# — 日立半導体技術情報 —

題 目	SH7040 シリーズ用 E7000 エミュレータ(HS7040EPD71H) ライトプロテクトエリア設定の制限について		発行番号	TN- EML- 038A	
			分類	1. 仕様変更 2. ドキュメント訂正追加等 ③ 使用上の注意事項	
適用 製品	HS7040EPD71H	対象ロット等	関連資料	SH7040 シリーズ用 E7000 エミュレータ HS7040EPD70H ユーザーズマニュアル (HS7040EPD70HJ)	
		全ロット		有効期限	永年

#### 3.2 A/Dモジュール

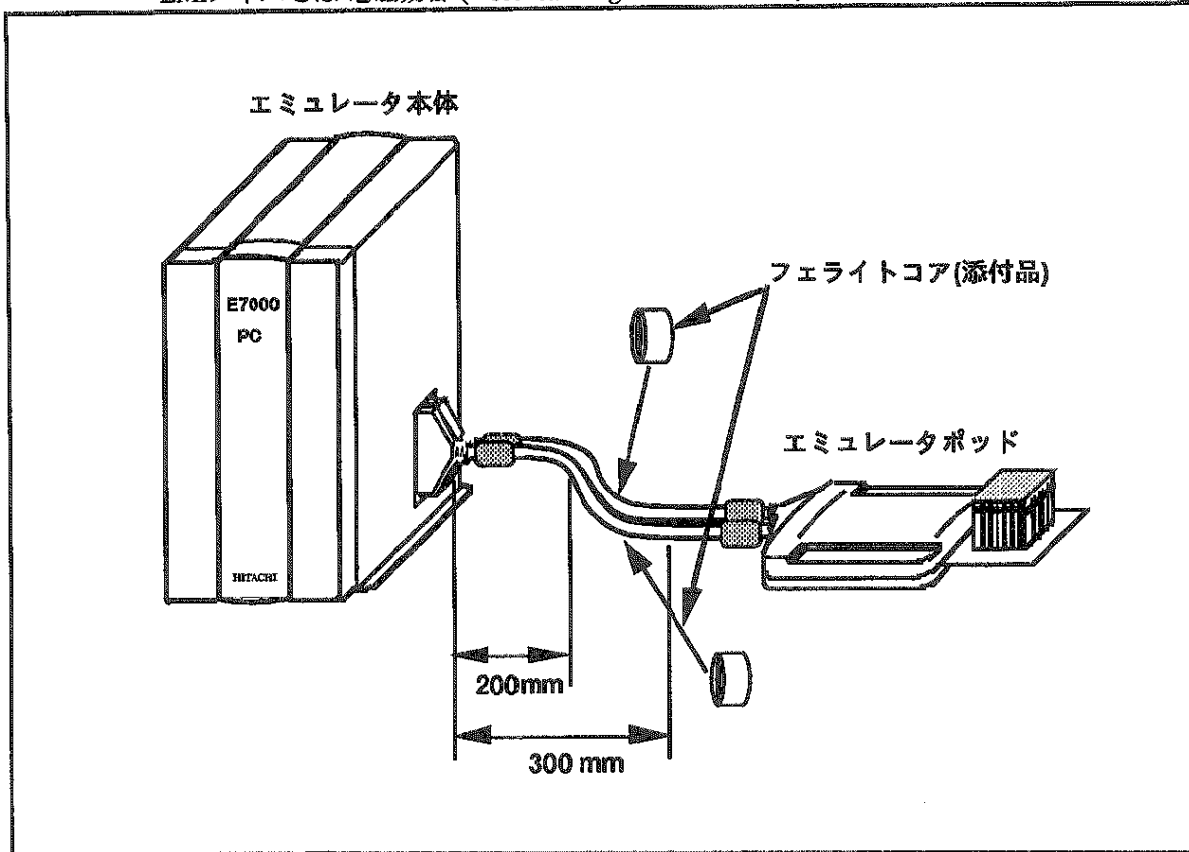
本エミュレータは、中速A/Dをサポートしております。

ご使用の際は、A/Dモジュール関係のレジスタ仕様に注意してください。詳細は、SH7040シリーズハードウェアマニュアルを参照してください。
